# 発電用原子力設備規格 設計・建設規格 第I編 【事例規格】(NC-CC-002(改定)-2)

## 発電用原子力設備における 「応力腐食割れ発生への抑制に対する考慮」 の概要

2023年2月2日

(一社)日本機械学会 発電用設備規格委員会  
原子力専門委員会 設計・建設分科会

Figure 12: SCC initiation test results

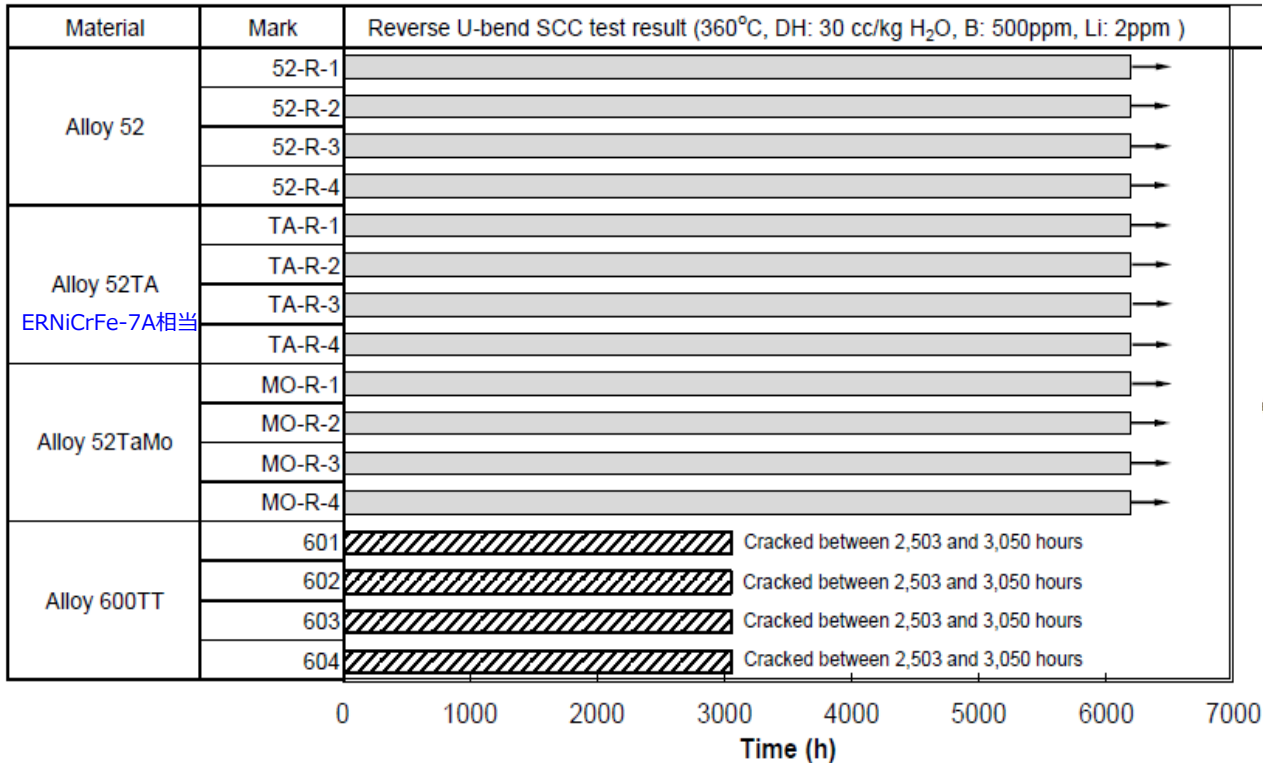
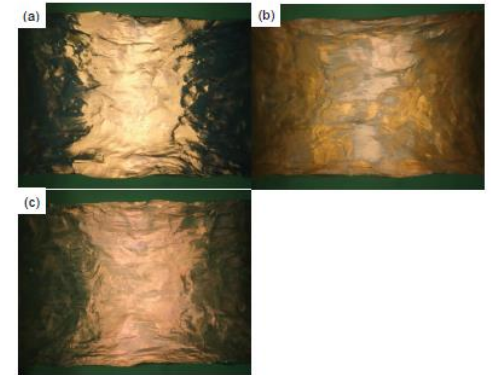
- [改定] UNS Number N06054(AWSクラスERNiCrFe-7A)を追加する。**

- 現規定にあるERNiCrFe-7は溶接時にスケールが多数発生するため、施工時の手入れの手間や溶接欠陥のリスクが高いことが課題である。
- 一方、海外では溶接時のスケール発生が少なく、溶接施工時の手入れが容易なことに加え、溶接欠陥のリスクも低減されることからN06054(AWSクラスERNiCrFe-7A)が実機に適用されており、国内でも今後適用する可能性がある。

360°C × 約6000hの発生試験において、PWSSCは発生しておらず、**両材料のPWSSC発生特性は同等**である。

**ERNiCrFe-7とERNiCrFe-7AのPWSCC亀裂進展速度**

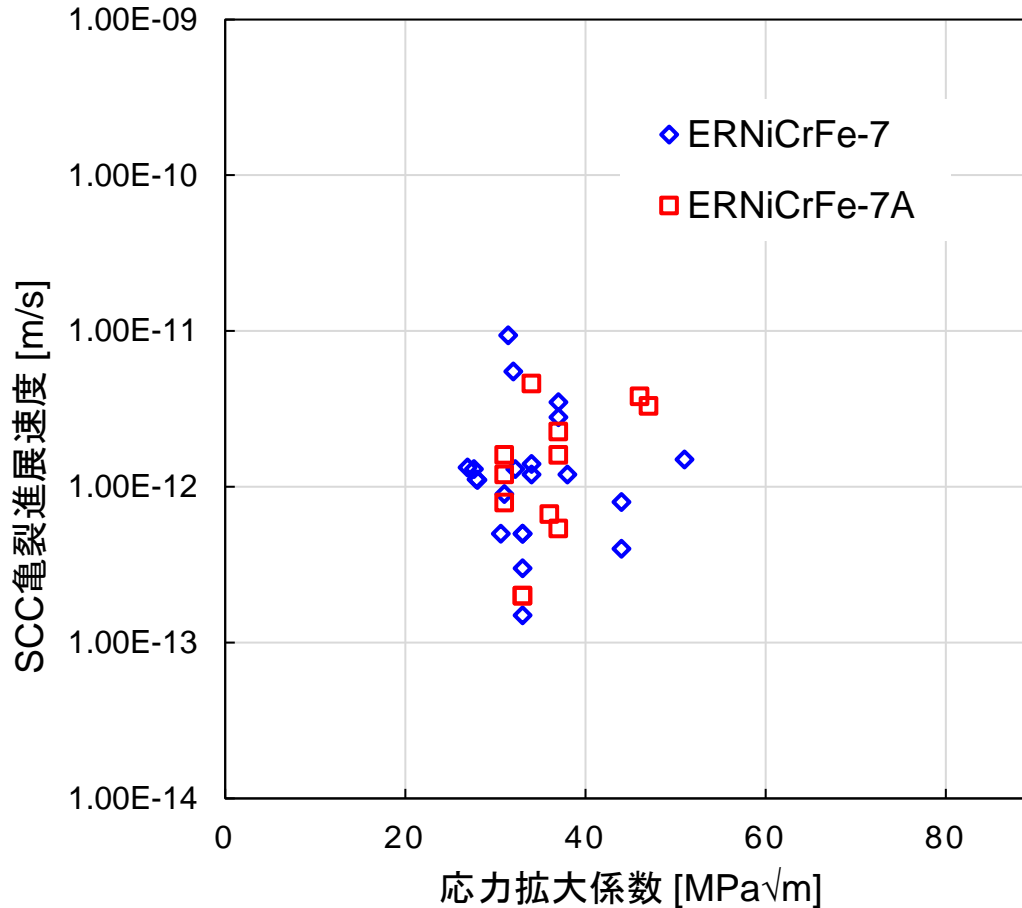
- MRP-386において、52合金 (ERNiCrFe-7 相当) 及び 52M合金 (ERNiCrFe-7A相当) のSCC亀裂進展速度データが取得されている。
- 左図に示すとおり、両材料のSCC亀裂進展速度は同等である。

- ✓ 本事例規格の52合金の分類として、N06054(AWSクラスERNiCrFe-7A)を追加する
- ✓ 現状規定されているERNiCrFe-7とSCC亀裂進展特性及び発生特性を公開文献ベースで比較した結果、両者の耐SCC性は同等と判断できることから、応力腐食割れ発生を抑制する材料として、本事例規格に取り込むことは問題ないと判断する。
